**陸上無線通信委員会報告（案） 「小電力の無線システムの高度化に必要な技術的条件」のうち
「広帯域無線 LAN の導入のための技術的条件」及び「無線 LAN システムの高度化利用に係る技術的条件」
に関する意見募集に対して提出された意見及び陸上無線通信委員会の考え方（案）**

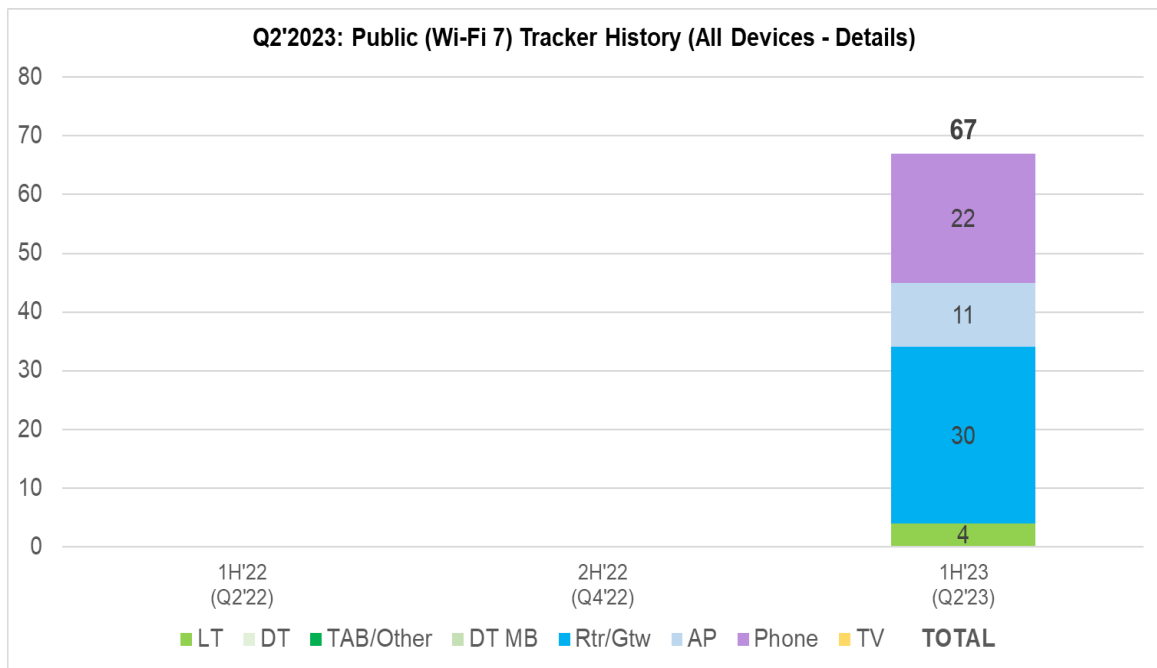
新興企業と消費者の両方が Wi-Fi 6E テクノロジーを急速に採用しています。2064 もの 6 GHz 対応の Wi-Fi デバイスがすでに世界中で利用可能です。これは、2023 年第 2 四半期が 2022 年第 4 四半期と比較して 64%増加し、2022 年から 2023 年にかけて前年比で 2.6 倍の成長を示しています。ラップトップは、96%の成長を遂げた最も急速に成長している Wi-Fi 6E デバイスセグメントです。

Wi-Fi テクノロジーは、2023 年前半にいくつかの Wi-Fi 7 デバイス（主にルーター/ AP と電話）を導入することにより、第 2 世代の 6GHz 製品を強化しています。

ほとんどの 6 GHz 対応デバイスには、6 GHz 帯域全体(5925-7125 MHz)をサポートするハードウェア機能があります。6425~7125 MHz で利用できる追加の周波数によって提供される容量とデータレートの増加は、Wi-Fi 6E テクノロジーにとって有益であるだけでなく、Wi-Fi 7 にも不可欠であり、320 MHz チャンネルを活用してマルチギガビット速度を提供します。LPI および VLP 用に 6425~7125 MHz を開くために 6 GHz 帯域を拡張することで、Wi-Fi 7 では、3 つの 320MHz チャンネルが確保できる恩恵を受けることができます。

<p>す。 【Apple Japan, Inc.、ブロードコム、インテル、メタプラットフォームズ、クアルコムジャパン】</p>		
5	<p>(IEEE 802.11be および Wi-Fi 7)</p> <p>現在、IEEE P802.11be 修正版として開発中の新世代の IEEE 802.11 テクノロジーは、引き続きパフォーマンスを向上させ、スペクトル共存能力を強化します。目標のパフォーマンス向上を達成するために、協議で認識されたように、IEEE P802.11be では、最大 320 MHz のチャンネル帯域幅、単一ステーションへの複数のリソース ユニット、マルチリンク動作、サービス品質の強化などの高度な機能が導入されています (QoS)、ターゲット ウェイク タイムの改善 (IoT またはその他のアプリケーションのバッテリー寿命の改善のため)、パンクした送信/サブチャンネルの改善により、既存の企業との共存をより効果的かつ効率的に対応します。P802.11be 修正版は現在、1000 MHz ~ 7125 MHz のキャリア周波数動作をサポートしていますが、7250 MHz への拡張も検討されていることに注意してください。</p> <p>320 MHz チャンネル帯域幅サイズが IEEE P802.11be 修正の主要な機能の 1 つであることを考慮し、この機会を利用して、次の環境での IEEE 802.11be ベースの展開のスケーリングをサポートするために複数の 320 MHz チャンネルの可用性の重要性を強調したいと思います。教育産業や医療産業における AR/VR などの高スループット、低遅延アプリケーションの複数の同時セッション、および VLP 動作モード。</p> <p>(LPI でのクライアント間通信)</p> <p>IEEE 802 LMSC は、LPI 動作モードでのクライアント間 (C2C) 通信の認可における陸上無線通信委員会のリーダーシップを高く評価しています。IEEE 802.11 標準に基づいたデバイスの種類とフォームファクタの多様性がますます高まる中、ピアツーピア通信は通信リンクのかなりの部分にとって適切かつ効率的であるだけでなく、さまざまな Wi-Fi 業界セグメントを可能にするためにも重要です。ビジネスモデル。</p> <p>IEEE 802 LMSC は、6 GHz 帯域での C2C 動作に対する規制上のサポートが IEEE 802.11ax および Draft P802.11REVme ですすでにプロビジョニングされていると述べたいと考えています。</p> <p>(6 GHz 帯の標準電力 (SP))</p> <p>IEEE 802 LMSC は、陸上無線通信委員会が 6 GHz 帯域での SP 動作を認可するための手続きと規</p>	<p>本案に対する賛同のご意見として承ります。AFCを使用したSPモードの利用については、既存の無線システムとの周波数共用の検討をすすめてまいります。</p>	無
